## 規格變更通知

### YW 系列 控制元件

茲因 YW 系列控制元件的部分規格有所變更，特此通知。

#### 變更內容(A): 接點安裝用接頭的形狀變更

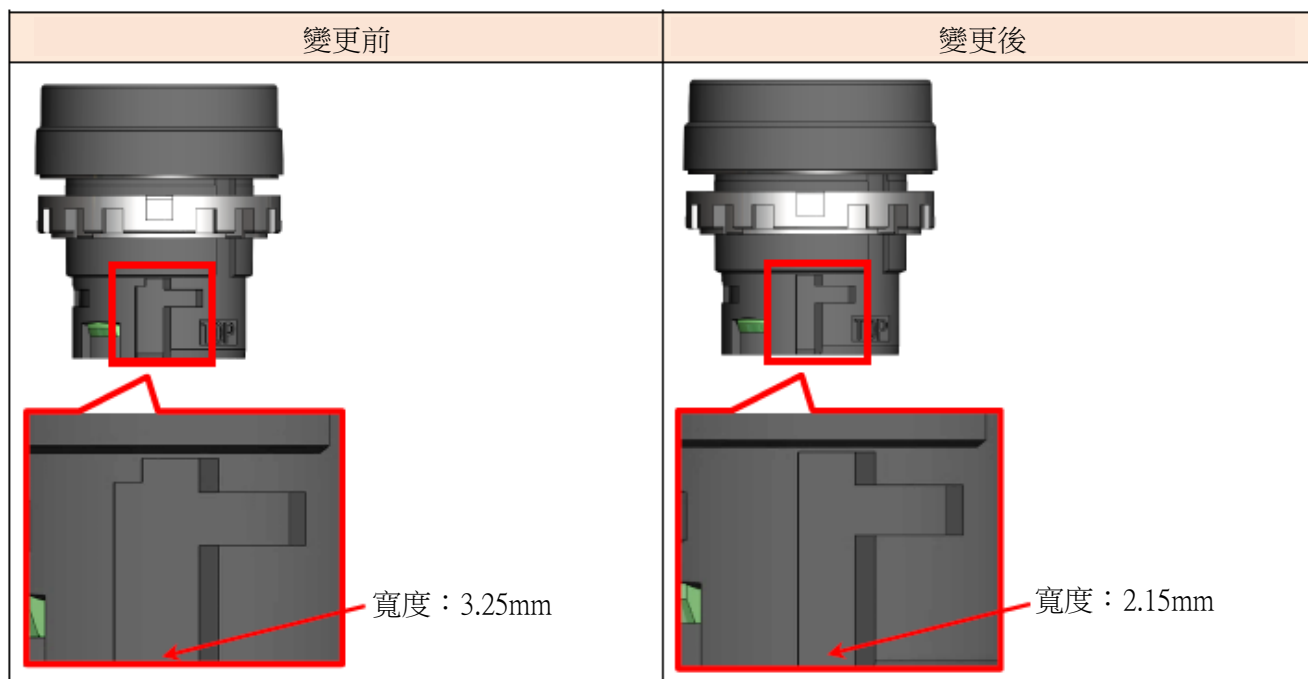
黃色零件上有兩個突起處，該兩個突起處的寬度將從 1.8mm 更改為 1.0mm。

另外，將新增一個  $\phi 1.8$  的孔以利識別。

■ 變更內容(B)：操作部形狀變更

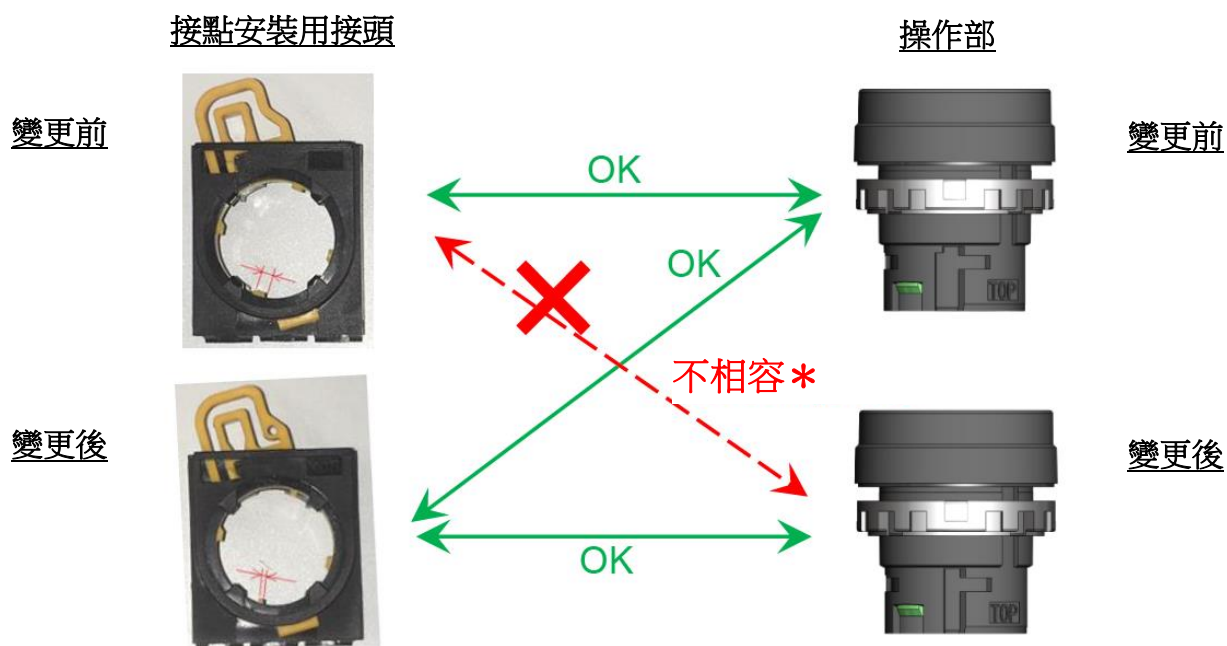
操作部上的 2 處插槽其形狀和寬度將更改如下：

■ 相容性

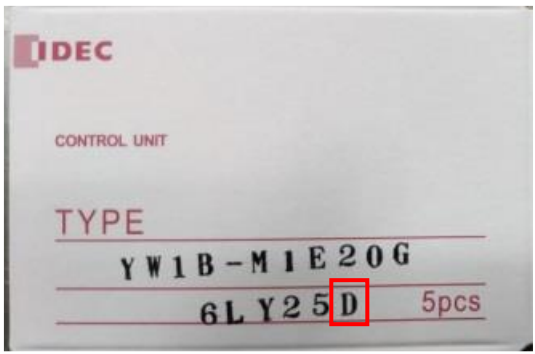
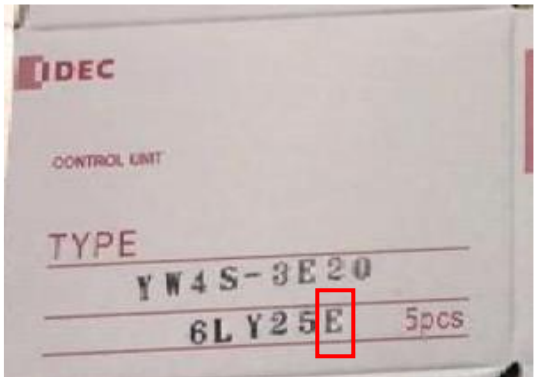
關於新舊接點安裝用接頭及新舊操作部的相容性請參照下圖

\*現行的接點安裝用接頭無法與新型操作部組合使用。
